Teie 22.08.2024 EHR menetlus 440269

Meie 03.09.2024 nr 7.1-2/24/14509-2

**Kiviõli linn, Mäe tn 11 ja Turu tn 3 hoone
projekteerimistingimuste eelnõu
kooskõlastamine märkustega**

Joonis. Väljavõte 12.04.2023 teevideost

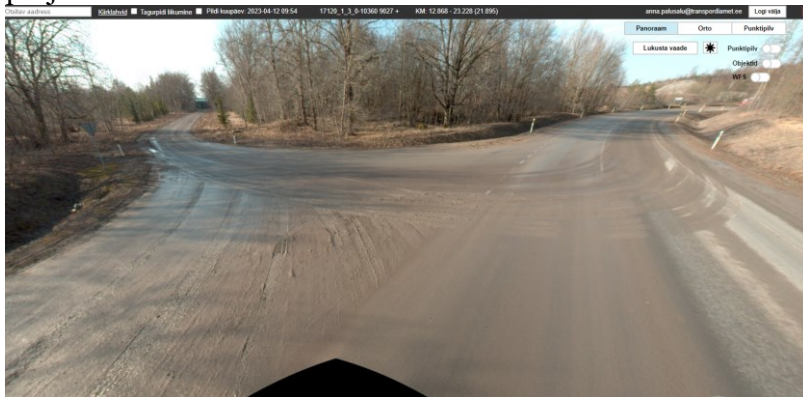
4. Projektis kasutada [riikliku teeregistri](#) põhiseid teede numbreid ja nimetusi.
5. Projekteerimistingimuste eelnõu juurde lisatud eskiisjoonise alusel kavandatakse juurdepääs riigitee km 21,89 olemasoleva ristumiskoha kaudu. Tegemist on u 30 m pikkuselt asfalteeritud ristmikuga, mille parameetrid on sobivad veoautode teenindamiseks. 2023. aasta aprilli teevideo alusel on näha, et olemasolev asfaltkatte pikkus ei ole piisav kruusa ja pinnase kandumise vältimiseks riigiteele (vt joonis). Riigitee km 21,89 ristumiskoha kaudu juurdepääsu kavandamisel tuleb asfaltkate rajada pikkusega, millega on välistatud pinnase ja kruusa kandumine riigiteele. Juurdepääsu projekteerimise nõuded võivad täpsustuda edasisel projekteerimisel.
